CAAC
适 航 指 令

编号: CAD2013-M900-01

一. 标题: 检查/更换主旋翼桨叶紧固螺栓

Figure 1 to Paragraph (e)
Gap and Force Check of the Blade Retention Bolts

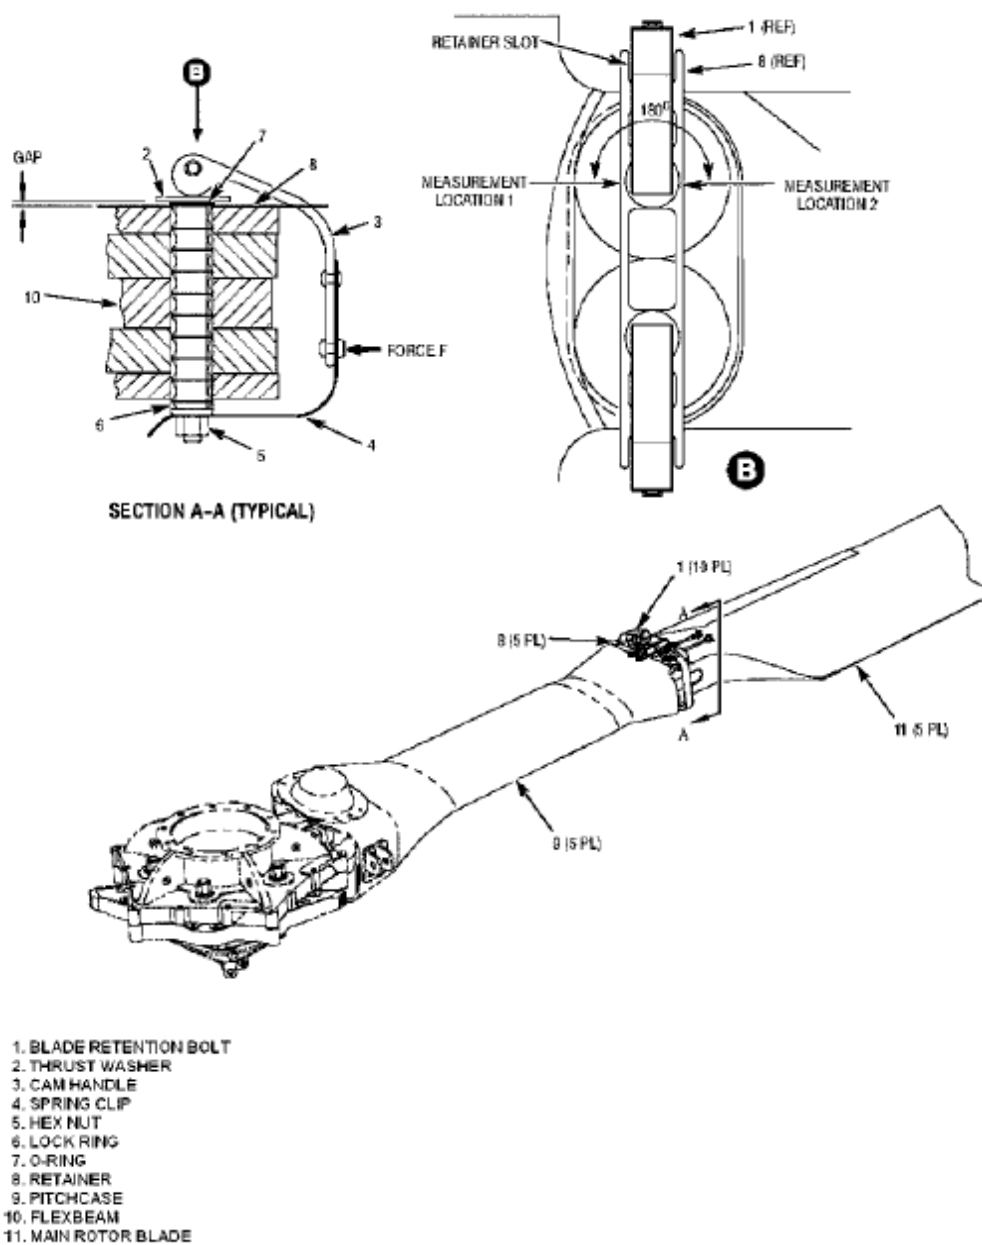
1.2 目视检查件号(P/N)为900R2100009-101或-103的止推垫圈

和限动垫圈之间的间隙。止推垫圈见下图第2项，限动垫圈见下图第8项。

2.3 如果止推垫圈和限动垫圈之间有间隙的，在两个位置，相隔180度，用测隙规测量间隙。如果在任一位置间隙超过0.100英寸（2.54毫米）的，在下次飞行前，拆除螺栓及检查是否有裂纹。用适航的螺栓更换任何有裂纹的螺栓。

1.4 如果有任何迹象显示螺栓失效或止推垫圈和限动垫圈之间没有间隙的，在下次飞行前，拆除螺栓及检查是否有裂纹。用适航的螺栓更换任何有裂纹的螺栓。

2.2 如果止推垫圈和限动垫圈之间没有间隙的，在下次飞行前，拆除螺栓及检查是否有裂纹。用适航的螺栓更换任何有裂纹的螺栓。
